改善箇所説明図

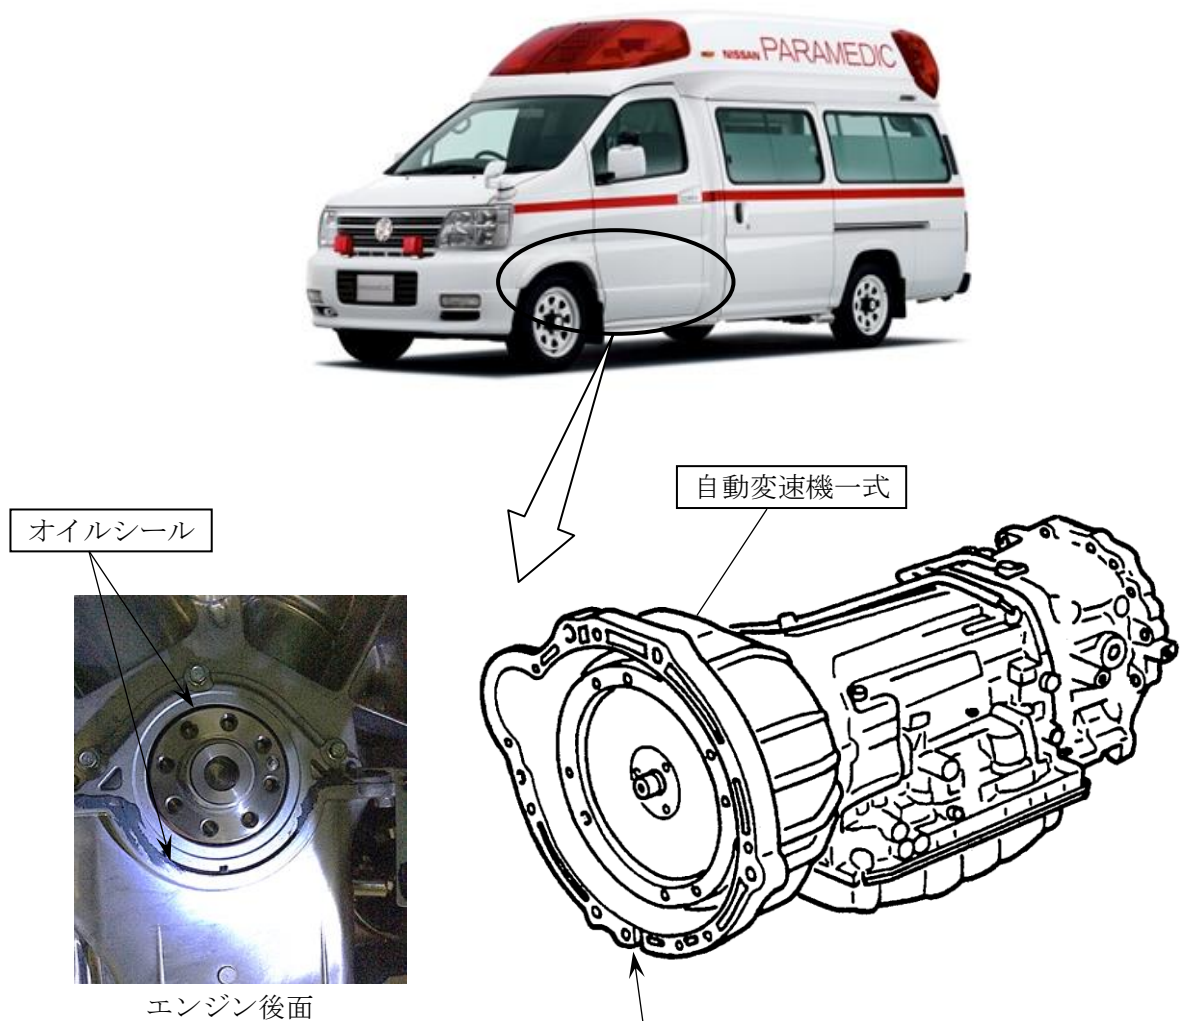
基準不適合発生箇所

救急車の自動変速機において、車両出荷時に実施した点検方法が不適切なため、トルクコンバータが異常発熱して、オイルポンプブッシュの一部が溶損したものがあある。そのため、そのまま使用を続けると、オイルポンプブッシュの損傷が進行してシール性能が低下し、オイルが漏れて、最悪の場合、走行できなくなるおそれがある。

改善の内容

全車両、自動変速機一式を新品と交換するとともに、エンジンの自動変速機側オイルシールを新品と交換する。

識別：銀色のシールをモデルナンバープレートの右横に貼り付ける。
